VW Golf III 1991-99 r. Zmiana reflektorów

Zmiana reflektorów z wersji standardowej na wersję GT/GTI/VR6.

Rys. 1

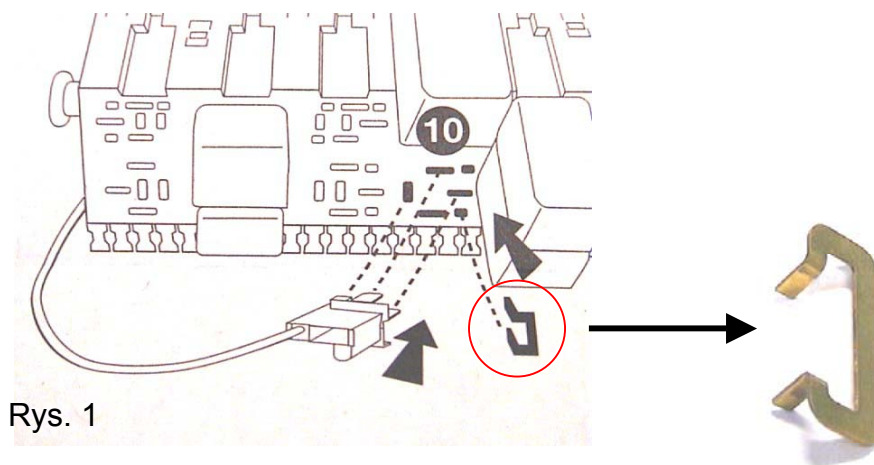
Jeśli samochód jest wyposażony standardowo w reflektory przeciwmgielne, należy odłączyć wtyczkę albo przełącznik, założyć mostek (połączenie między stykami 3 i 4), i z powrotem założyć wtyczkę albo przełącznik (rys. 1). Mostek ten jest niezbędny, aby przy włączeniu świateł drogowych nie gasły światła mijania.
